**Informe Consolidado de Solicitud de Aclaraciones, Rectificaciones y/o Ampliaciones a la Declaración de Impacto Ambiental del Proyecto "Planta fotovoltaica Loma Verde Solar con almacenamiento"**

Nombre del Titular : LOMA VERDE SOLAR SPA  
Nombre del Representante Legal : JORGE EDUARDO MORA DE LA FUENTE  
Dirección : SAN PIO X 2657 OF 702

El presente Informe Consolidado de Solicitud de Aclaraciones, Rectificaciones o Ampliaciones a la Declaración de Impacto Ambiental del proyecto "Planta fotovoltaica Loma Verde Solar con almacenamiento", contiene las observaciones generadas en virtud de la revisión de la Adenda.

Figura 2: Área de influencia fauna nativa.

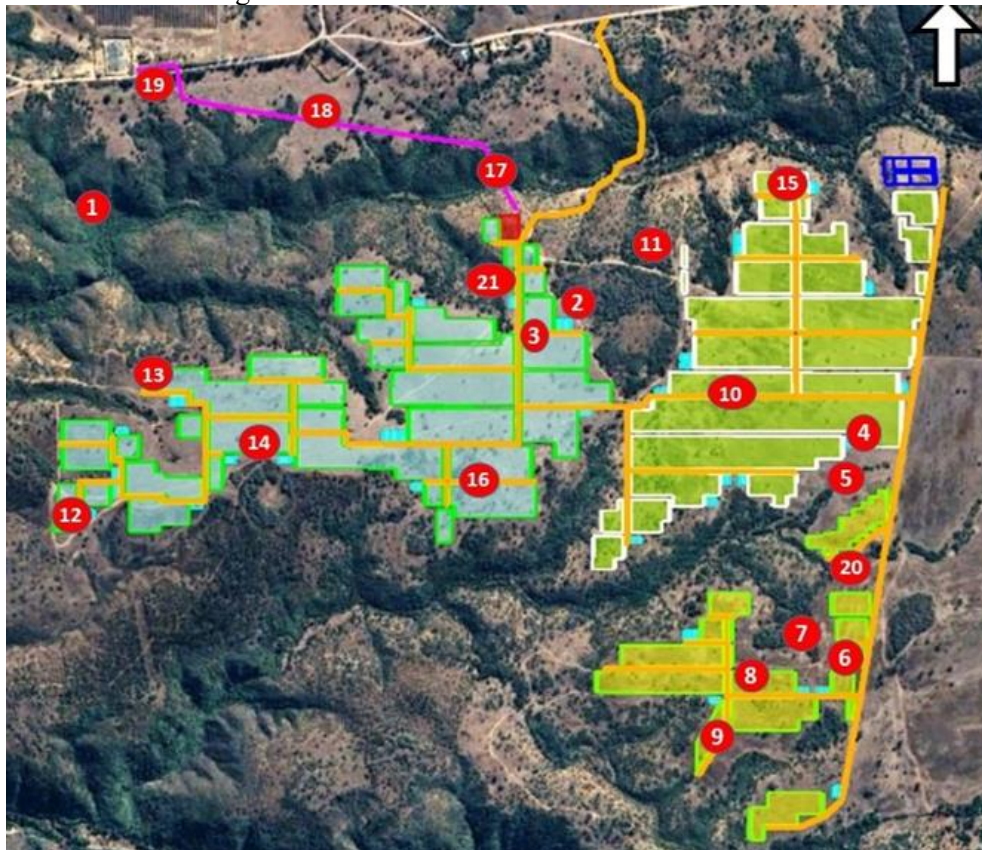
63. Verificar las estaciones de muestreo consideradas y que al menos sean representativas del área de influencia definida y que se entrega en el Anexo 06 de la DIA, como se puede ver en la siguiente imagen.

Dado que para la zona del camino no se consideran y esta cruza la zona de quebrada que como se indicó para flora y vegetación, es un ecosistema de bosque nativo de preservación, es decir, zona que entrega las condiciones para ser hábitats de fauna nativa.
